Datum	Name	Unterschrift	5.243.7161.002 - Zwickauer Mulde in der Stadt Aue, beidseitig, Erhöhung Hochwasserschutzwand, Bereich Simmelmarkt bis Einnündung Schwarzwasser, F-km 119+895 - 120+580 (M-155)
Gez.: 13.09.2024			
Bearb.: 13.09.2024			
Gepr.: 13.09.2024

**Lageplan Parkplatz Schulbrücke**  
Bauteil 2 / Bauwerk 155.2

<b>Auftragsnr.:</b> 4500160123	<b>Plan-Nr.:</b> 155.2_5	<b>Maßstab</b> 1:100 / 1:25	<b>Blatt</b> 1/2
<b>Phase:</b> Ausführungsplanung	<b>LTV-Nr.:</b>		<b>Bl.</b>

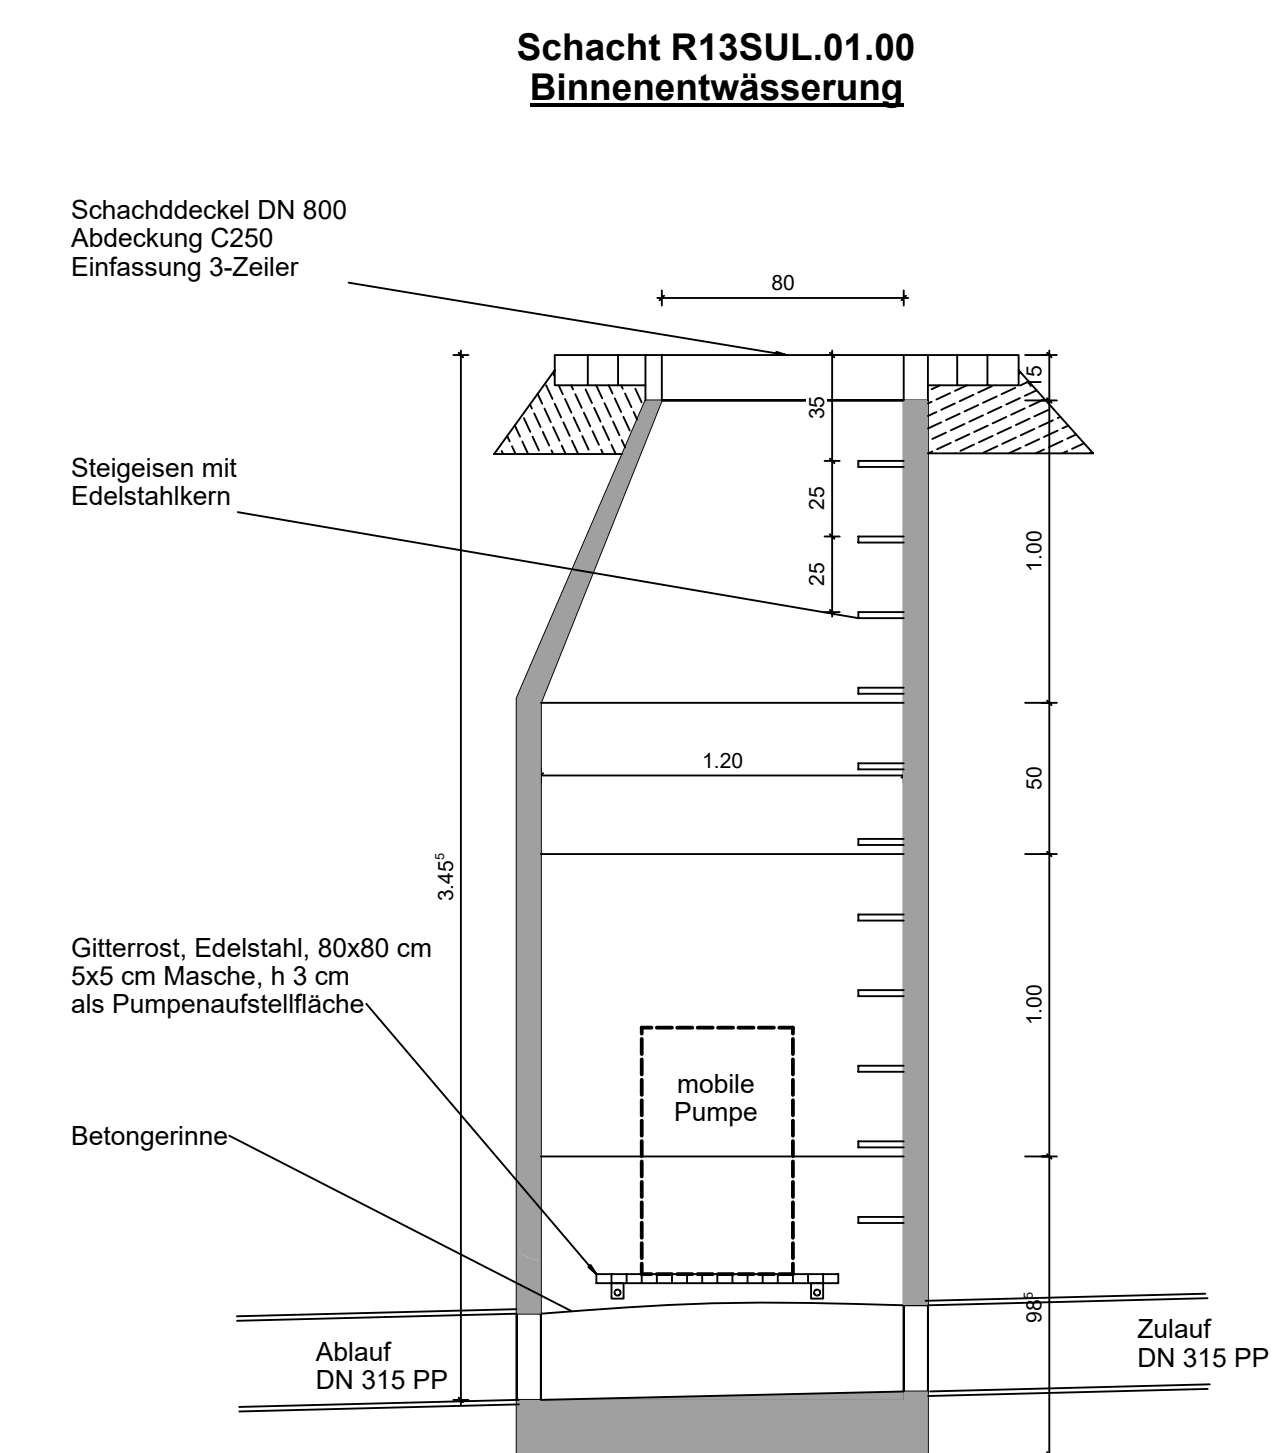
**Zustimmungserklärung:**  
Zustimmung zu Ausführung des Binnenentwässerungsschachtes (R13SUL.01.00) in DN 1200 mit Aufstellgitter für mobile HW-Pumpe, Schachtoffnung DN 800.

Zusätzlich wird der Schacht (R13SUL.02.00) mit einer Öffnung DN 800 ausgerüstet, um zusätzlich als Pumpenschacht genutzt zu werden, hier ohne Aufstellgitter.
